工程签证审批单

编号：ZYXF-001

项目名称	开元壹号 60#地块公寓楼	工程名称	开元壹号 60#地块商务公寓楼 消防施工工程
归属合同	开元壹号 60#地块商务公寓楼消防施工 工程	合同编号	KYYH.60B-JA-032
签证部位	开元壹号 60#地块公寓楼		
施工单位	河南省中原消防工程有限公司		
签证内容	<p>签证内容：</p> <p>1、因五楼酒店与公寓范围分割出墙体拆除，此处已安装完成的消防箱移至附近合适位置。 需拆除消防箱一套、拆除 DN65 镀锌钢管 1 米，增加消防箱一套、增加 DN65 镀锌钢管 3.8 米，拆除后无法二次利用，试水试压人工 2 工日。</p> <p>2、因消防验收图纸增加工程量如下：</p> <p>（1）地下室及商业楼梯间增加烟感 81 个、信号线 560 米、明配管 SC15 500 米（刷防火涂料）。</p> <p>（2）设备夹层增加 2 个消防箱、DN65 镀锌钢管 9.5 米（含支架）、手提式灭火器 4kg 6 具。</p> <p>（3）地下室增加消防广播 12 个、广播线 120 米、明配管 SC15 100 米（刷防火涂料）。</p> <p>（4）地下室配电室通风系统隔墙处更换 70 度防火阀，拆除 1000*400 防火阀一套，增加 1000*400 全自动防火阀一套，拆除后材料无法利用。</p> <p>（5）所有风管穿防火墙处风管上的防火阀两侧 2m 范围内做防火保护措施，共计增加防火岩棉 305 平方米。</p> <p>（6）地下室配电室轴流风机处增加 70 度防火阀，共计拆除φ400 防火阀 4 套，安装 φ400 防火阀 4 套（仅安装），信号线电源线 100 米、明配管 SC20 90 米（刷防火涂</p>

工 程 名 称： 开元壹号60#地块商务公寓楼消防施工工程-签证ZYXF-001

1、东大堂配合精装修喷淋上喷改下喷
整改前:

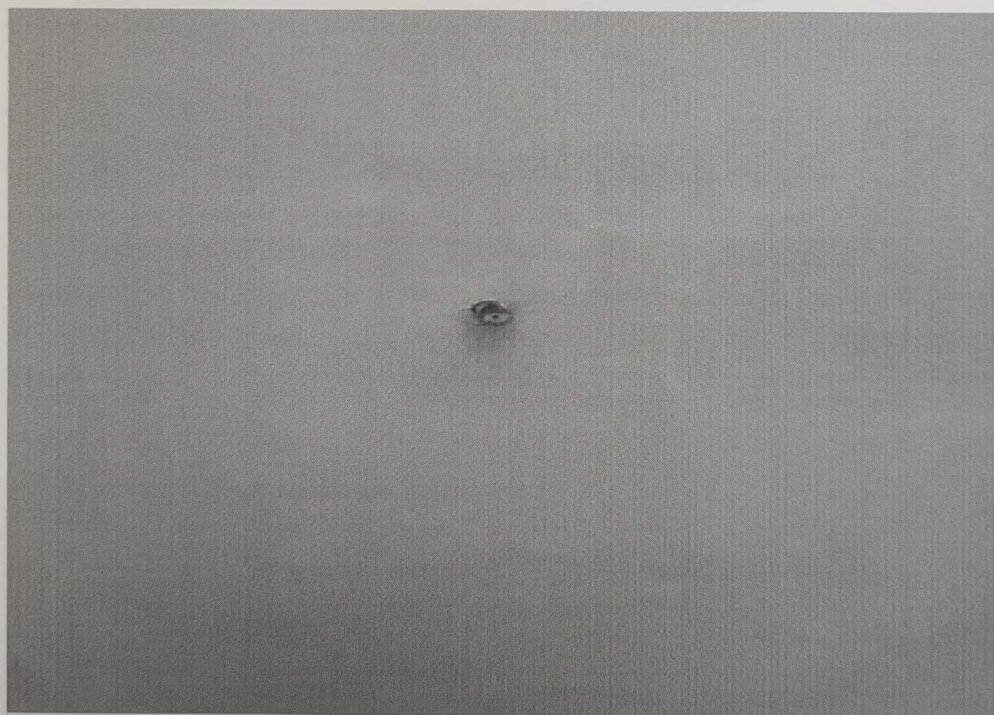
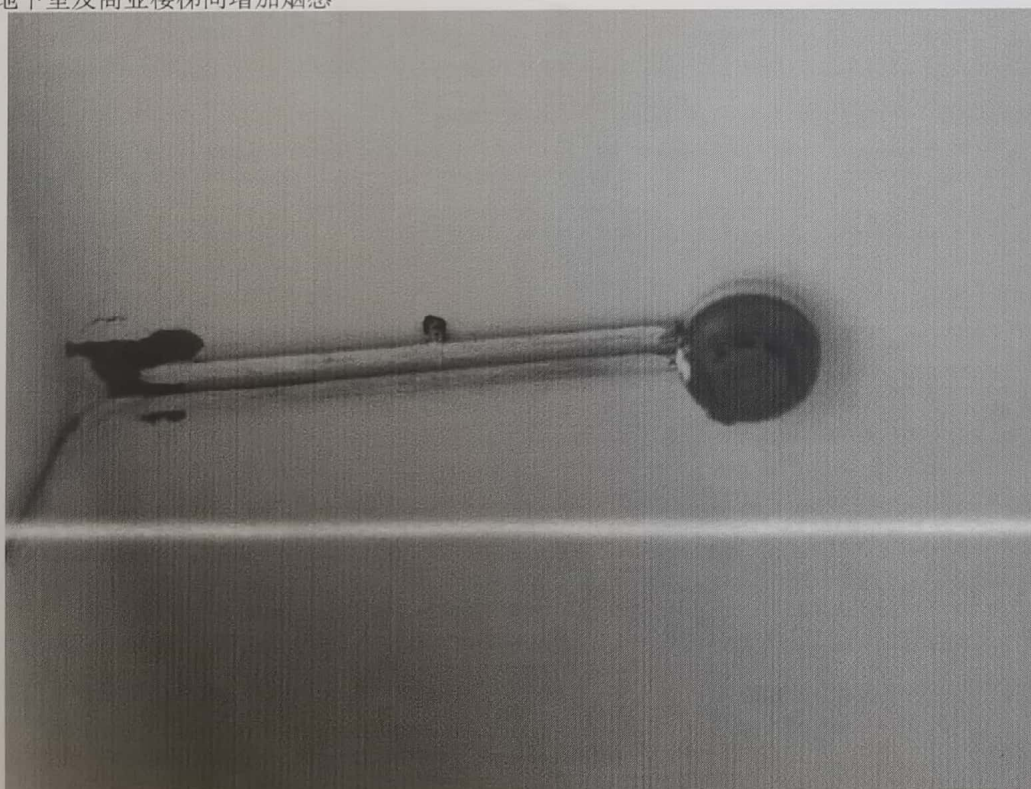
整改后

项目名称	开元壹号 60#地块公寓楼	联系单编号	
合同名称	开元壹号 60#地块商务公寓楼消防 施工工程	合同编号	KYYH. 60B-JA-032
主送单位	河南省中原消防工程有限公司		
抄送单位	河南天兴工程建设监理有限公司		
事由	东塔东大堂喷淋头改造		
<p>内容:</p> <p>接公司通知, 东塔东大堂进行精装施工, 现要求你单位配合精装单位对已完成东塔东大堂进行消防改造, 限 3 日内改造完成。</p> <p>以上工程量据实结算, 要求你单位尽快施工!</p>			
责任工程师: (签字) 		工程部总监: (签字) 	
日期: 2021年6月25日		日期: 2021年6月25日

4. 设备夹层增加 2 个消防箱

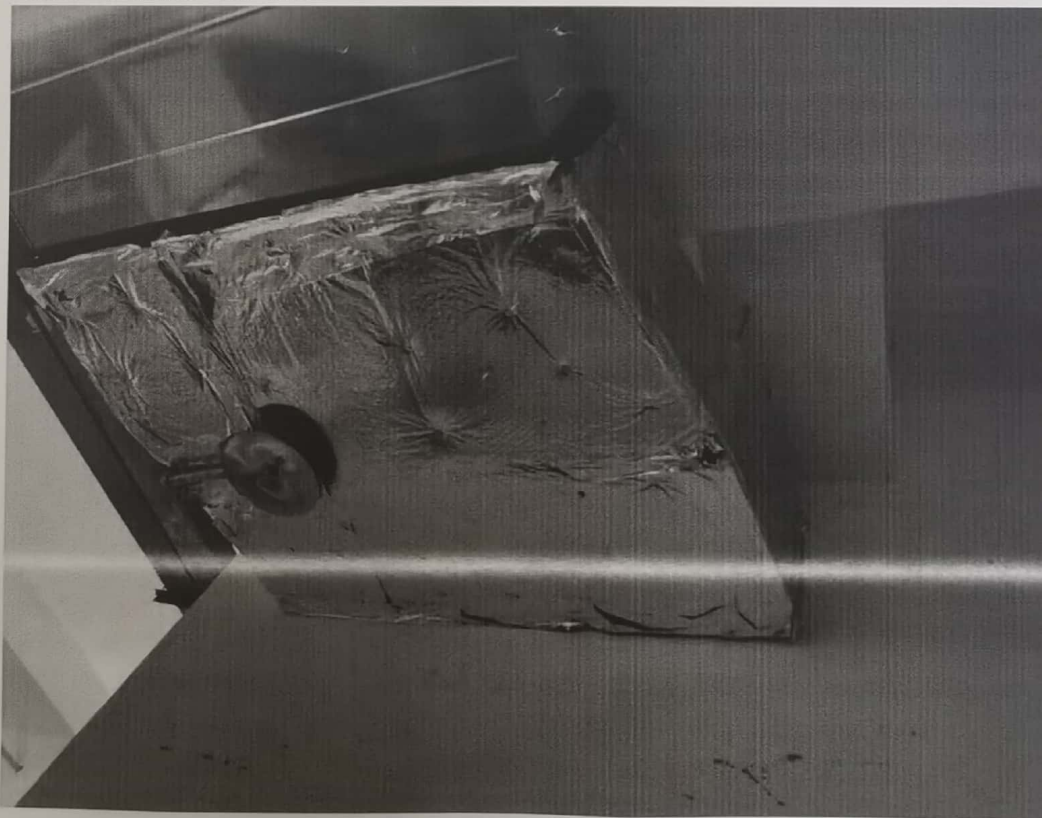
3. 地下室及商业楼梯间增加烟感

项目名称	开元壹号 60#地块公寓楼	联系单编号	
合同名称	开元壹号 60#地块商务公寓楼消防施工工程;	合同编号	KYYH.60B-JA-032
主送单位	河南省中原消防工程有限公司		
抄送单位	河南天兴工程建设监理有限公司		
事由	消防验收整改要求		
<p>内容:</p> <p>开元壹号 60 公寓楼消防验收整改意见, 要求:</p> <ol style="list-style-type: none"> 1、地下室及商业楼梯间增加烟感。 2、设备夹层增加 2 个消防箱及消防器材。 3、地下室增加消防广播。 4、地下配电室事故通风系统风管在隔墙处更换为 70℃ 电动防火阀(与风机同起同毕) 5、风管穿防火隔墙处风管上的防火阀两侧 2m 范围内风管外壁做防火保护措施。 6、地下配电室轴流风机出口处设 70℃ 电动防火阀, 在火警联动时关闭。 <p>以上工程量据实结算, 要求你单位尽快施工!</p>			
责任工程师: (签字)	工程部总监: (签字)		
日期: 2021年10月25日	日期: 2021年10月25日
